ボアホールカメラ展開画像との対比結果(H27-B-1 深度75.57~76.00m)

48のエビデンス
(走向・傾斜) (1/3)

K断層の連続性評価について

令和3年7月16日提出資料 本編資料
48~51, 76, 157 (平面図・断面図)
修正箇所：橙色枠

H27-B-1 深度75.57~76.00m (1/3)

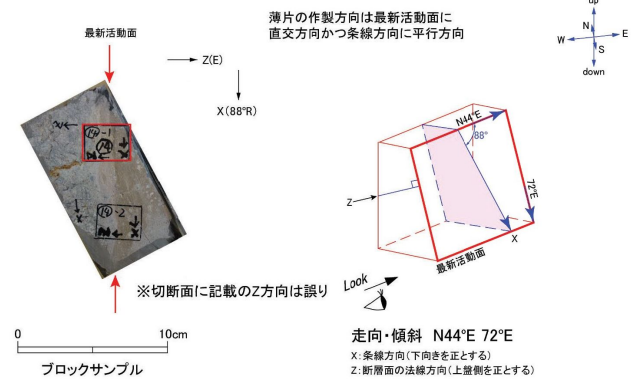
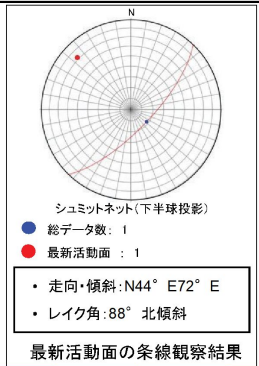
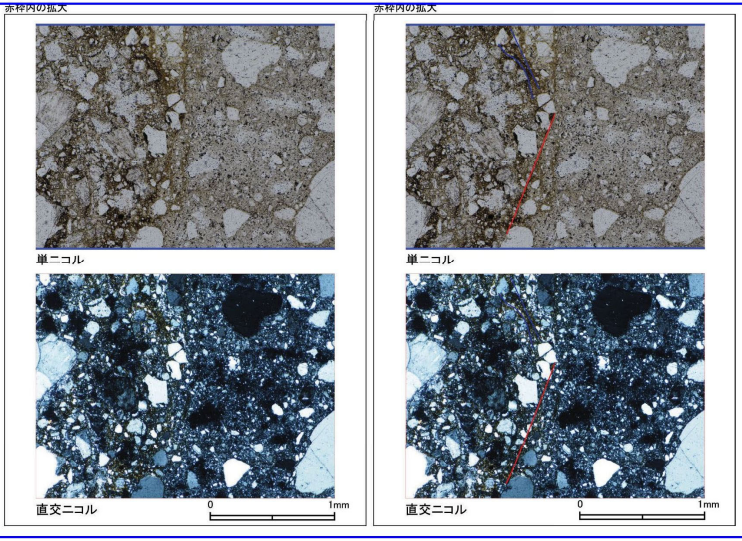
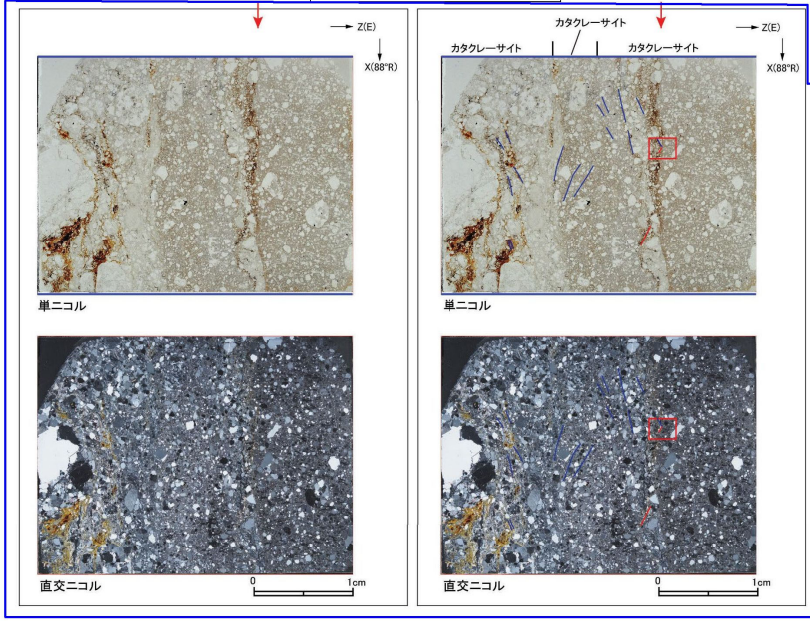
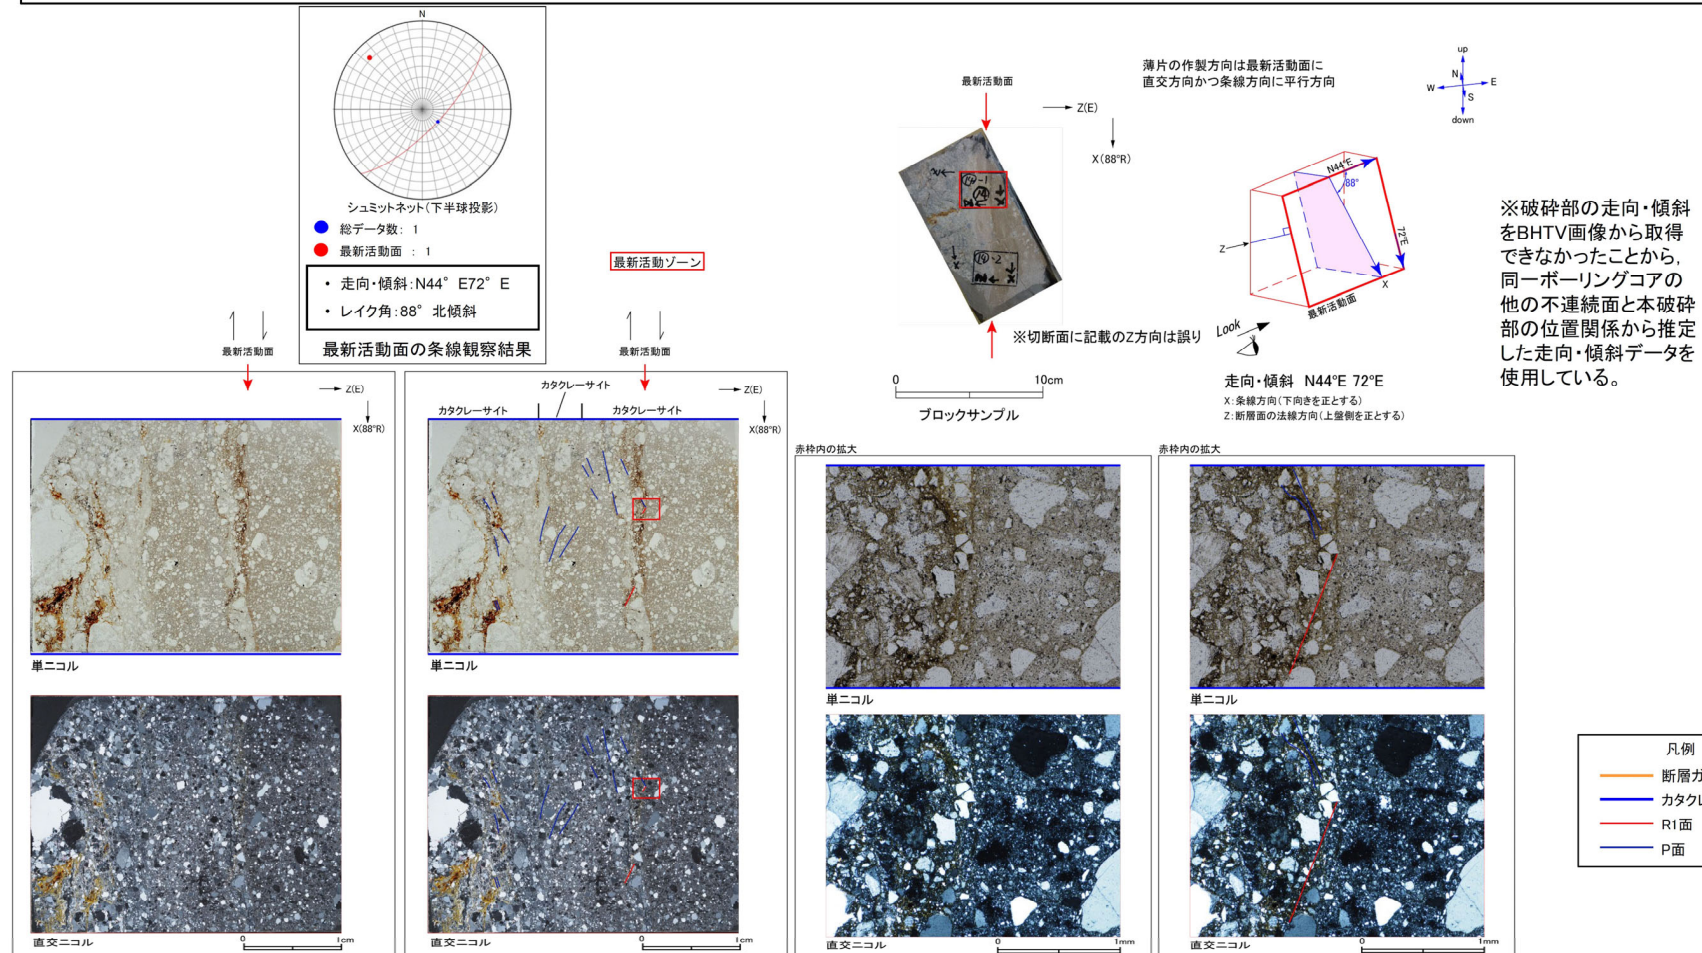
変位センスは「逆断層成分が卓越する。」と薄片観察結果へ記載し、同じ情報を性状一覧表にも記載していた。

・薄片試料の観察自体は適切に実施されていたが、走向・傾斜(N34° E87° NW →N44° E72° E), 条線方向(90° →88° R)が変更になることにより、傾斜方向が西傾斜から東傾斜に変更となるため、変位センスは「正断層成分が卓越する。」に変更となる(副次的変更)。

・H27-B-1のボーリングコアから採取した薄片試料の観察結果によれば最新活動面(深度75.73m)の変位センスは、正断層成分が卓越する。

・H27-B-1のボーリングコアから採取した薄片試料の観察結果によれば最新活動面(深度75.73m)の変位センスは、正断層成分が卓越する。

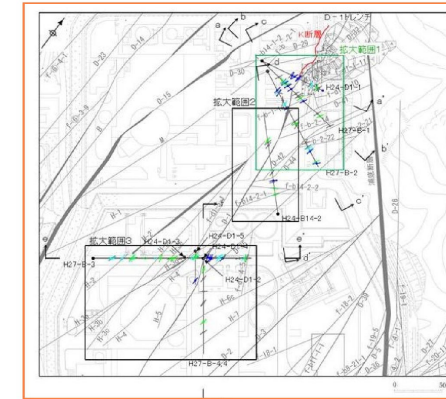
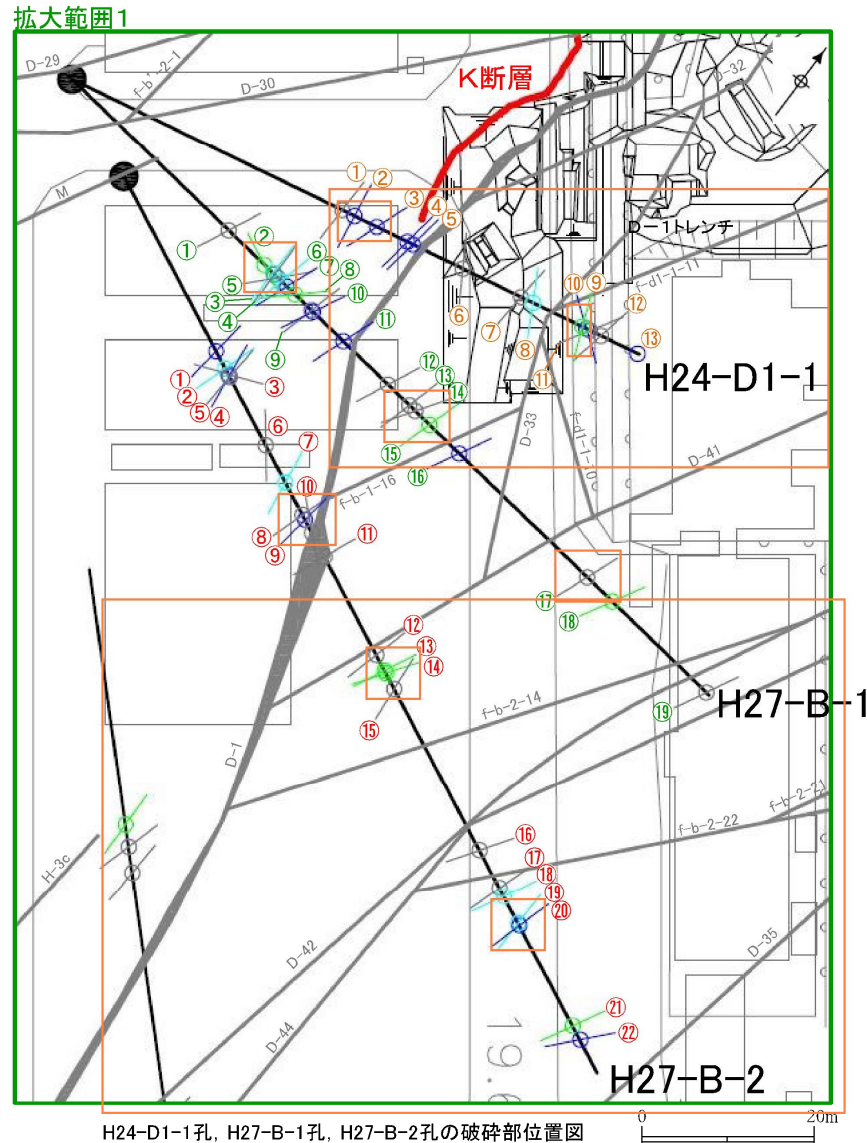
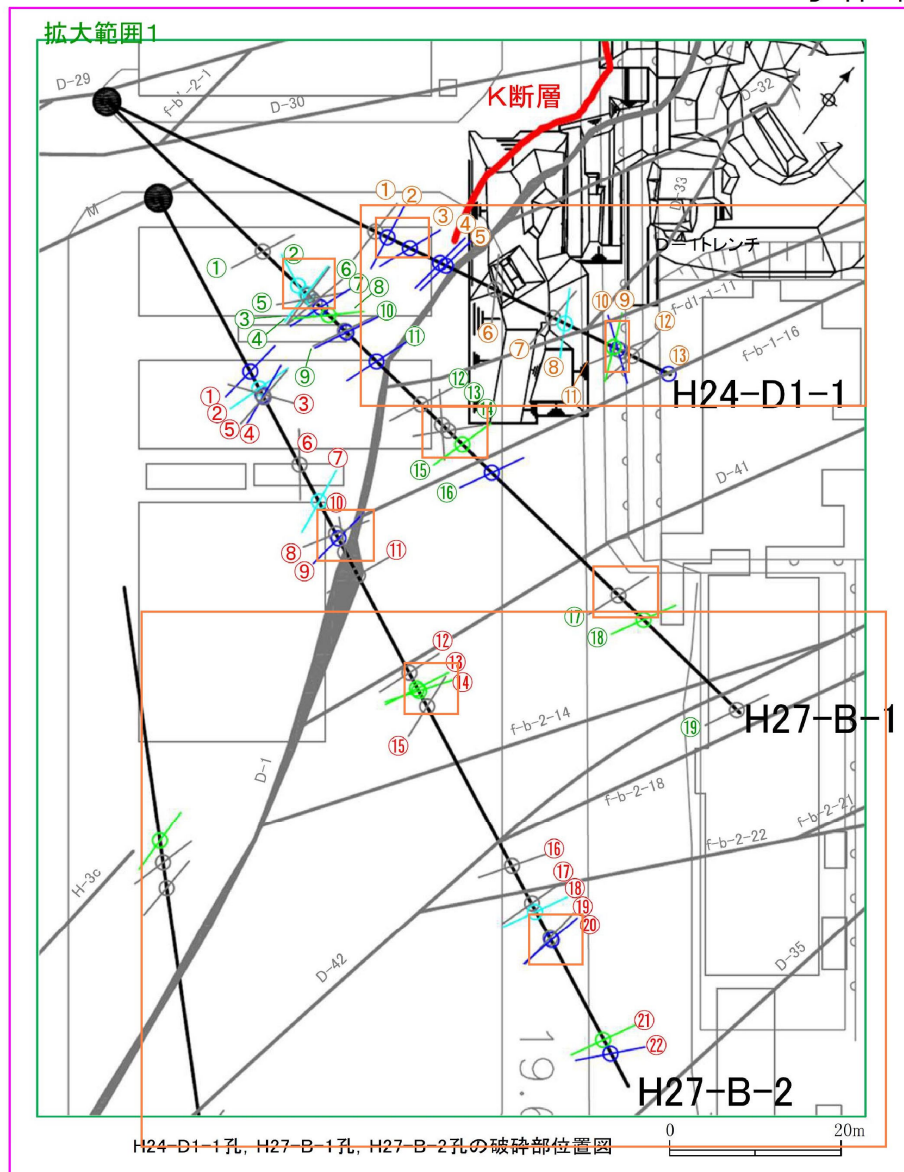
48~51, 76, 157 : 走向・傾斜等の修正内容を反映。これに伴い、関連する周辺破碎帯の分布を修正。
 ・ f-d1-1-11, D-33, f-b-1-16, f-d1-1-10
 ・ D-44→f-b-2-18,

- 変更したH27-B-1孔(深度75.57~76.00m)の破碎部を起点として、隣接するH24-D1-1孔(北側)とH27-B-2孔(南側)で確認した破碎部との連続性を検討した。
- 連続性評価基準に基づき検討した結果、H24-D1-1孔の深度91.26~91.52mの破碎部のみと連続し、H27-B-2孔の破碎部とは連続しないと評価した。
- よって、破碎帯名は非モデル化破碎部からf-d1-1-11に変更となる(副次的変更)。

H24-D1-1孔, H27-B-1孔, H27-B-2孔の破碎部位置図
(破碎帯分部図の凡例は67, 68頁と同様)

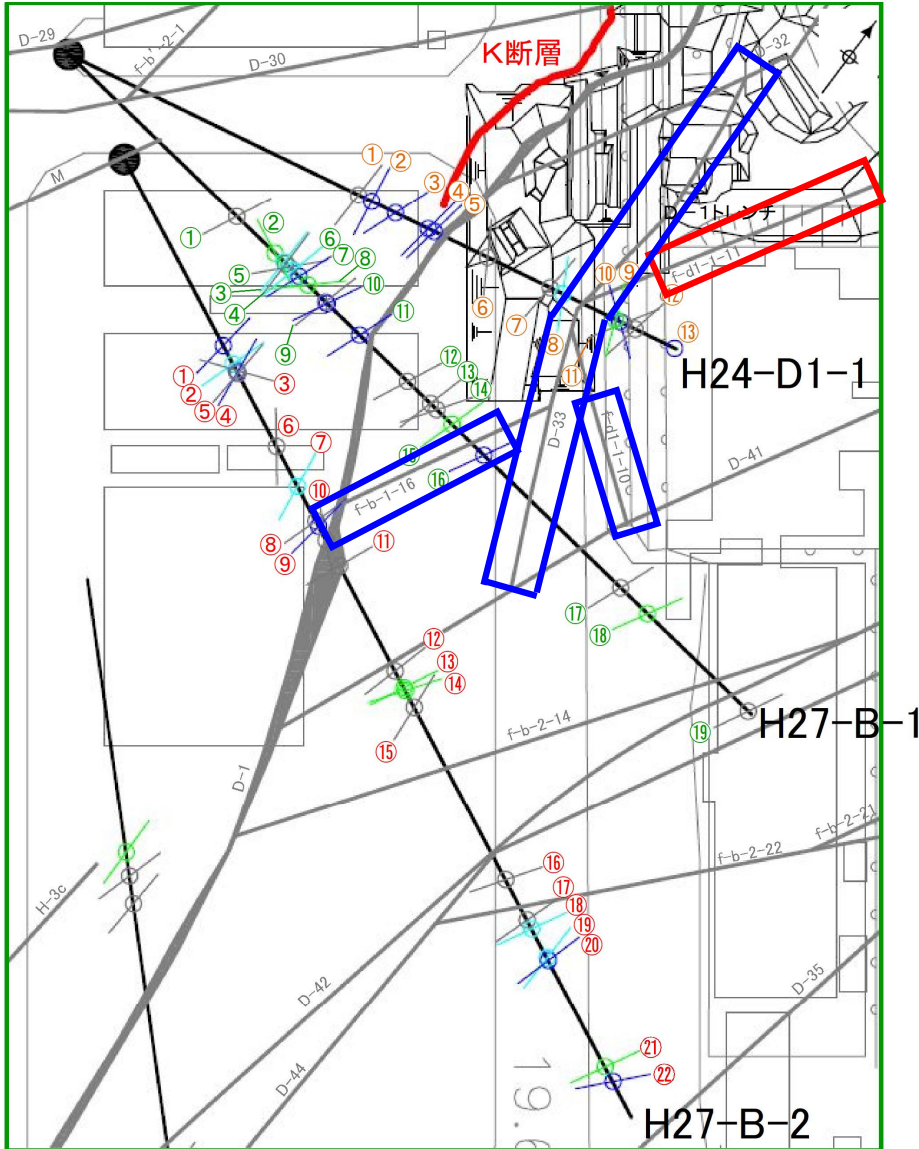
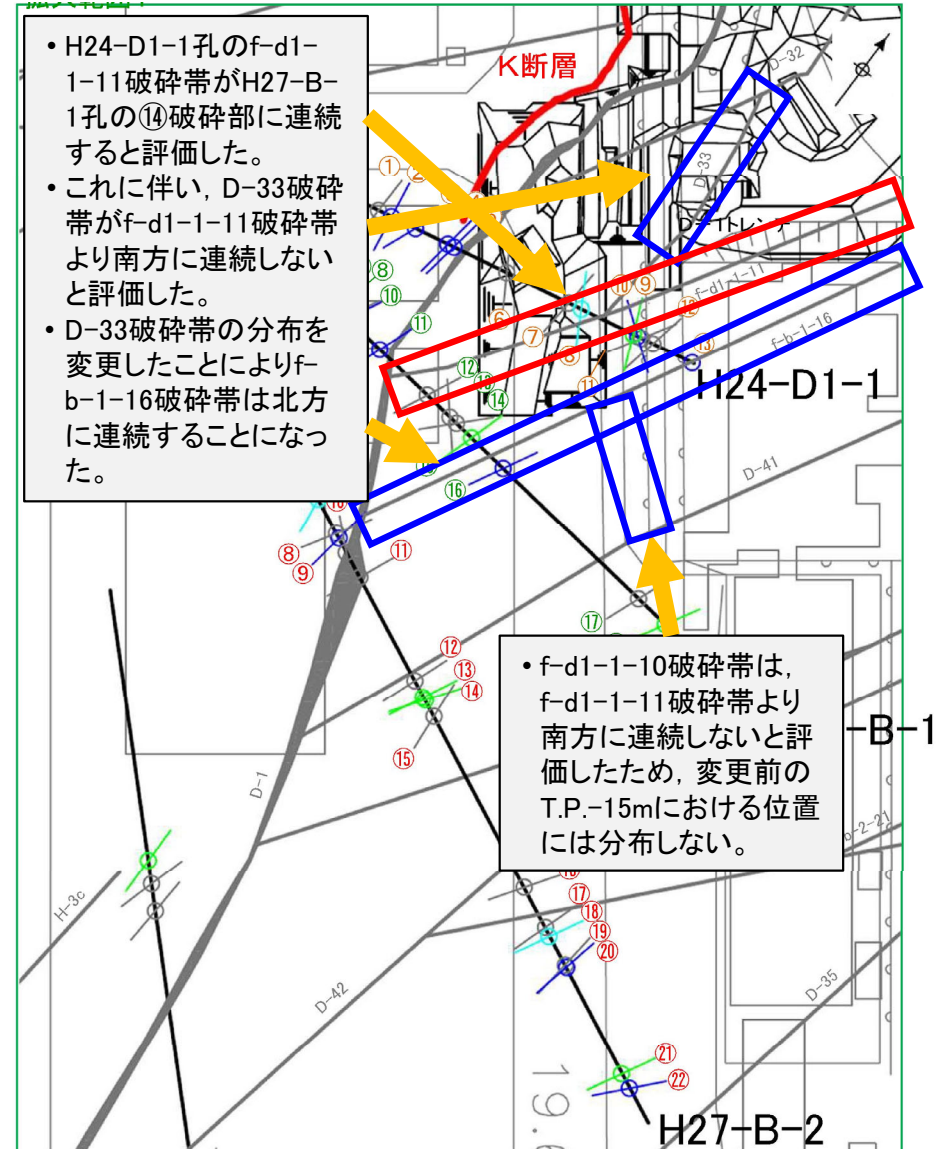
- H27-B-1孔(深度75.57~76.00m)の破碎部(⑭破碎部)の連続性評価が変更になったことに伴い、破碎帯分布図は変更となる(副次的変更)。
- 本破碎部の走向・傾斜の再評価により変更となった破碎帯(f-d1-1-11)を赤枠、f-d1-1-11破碎帯の分布が変更になったことに伴い、分布が変更となった破碎帯(D-33破碎帯、f-b-1-16破碎帯、f-d1-1-10破碎帯)を青枠で示す。

- H24-D1-1孔のf-d1-1-11破碎帯がH27-B-1孔の⑭破碎部に連続すると評価した。
- これに伴い、D-33破碎帯がf-d1-1-11破碎帯より南方に連続しないと評価した。
- D-33破碎帯の分布を変更したことによりf-b-1-16破碎帯は北方に連続することになった。

• f-d1-1-10破碎帯は、f-d1-1-11破碎帯より南方に連続しないと評価したため、変更前のT.P.-15mにおける位置には分布しない。
